Powiatowy Zarząd Drogowy
w Gorlicach
38-300 Gorlice, ul. Michalusa 18

PZD.711.Uo.83.2023.KRJ

Na zlokalizowanie w pasie drogowym drogi powiatowej nr 1486K Gorlice (ul. Zakole) - Dominikowice w km 0+913 (działki drogowe nr: 862 w m. Kobylanka) infrastruktury technicznej niezwiązanych z potrzebami zarządzania drogami lub potrzebami ruchu drogowego tj. sieci wodociągowej z rur 2x PE dn 160mm w miejscowości Kobylanka

ODPIS
PROTOKOŁU Z NARADY KOORDYNACYJNEJ
zakończonej w dniu 29.09.2023 r.
w sprawie usytuowania projektowanej sieci uzbrojenia terenu

RZUT HYDROFORNI sk. 1: 50
TECHNOLOGIA

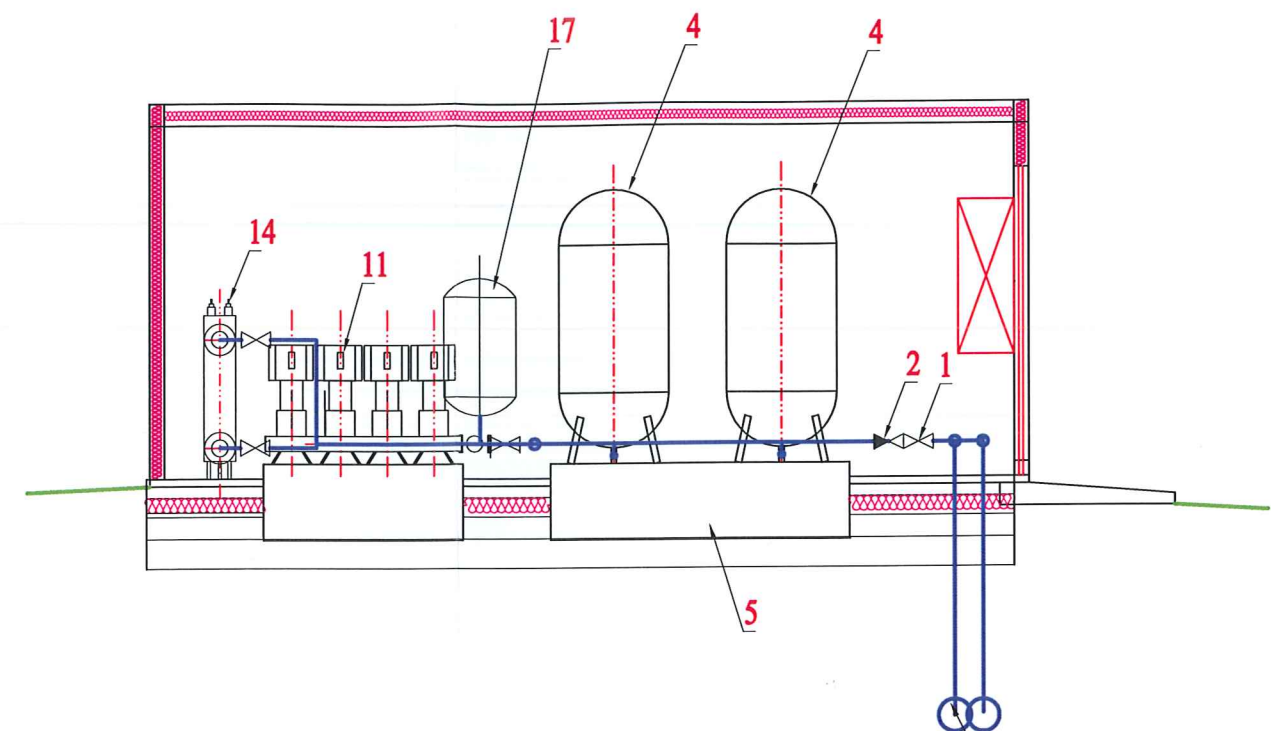
Zaopiniowano pozytywnie
2xPE 160 ON-12 89831.1.58.2023
Państwowego Powiatowego Inspektora Sanitarnego
w Gorlicach z dnia 25.10.2023r
Gorlice, dnia 05.10.2023r
ASYSTENT
PSSE w Gorlicach
mgr inż. Łukasz Pawłowski
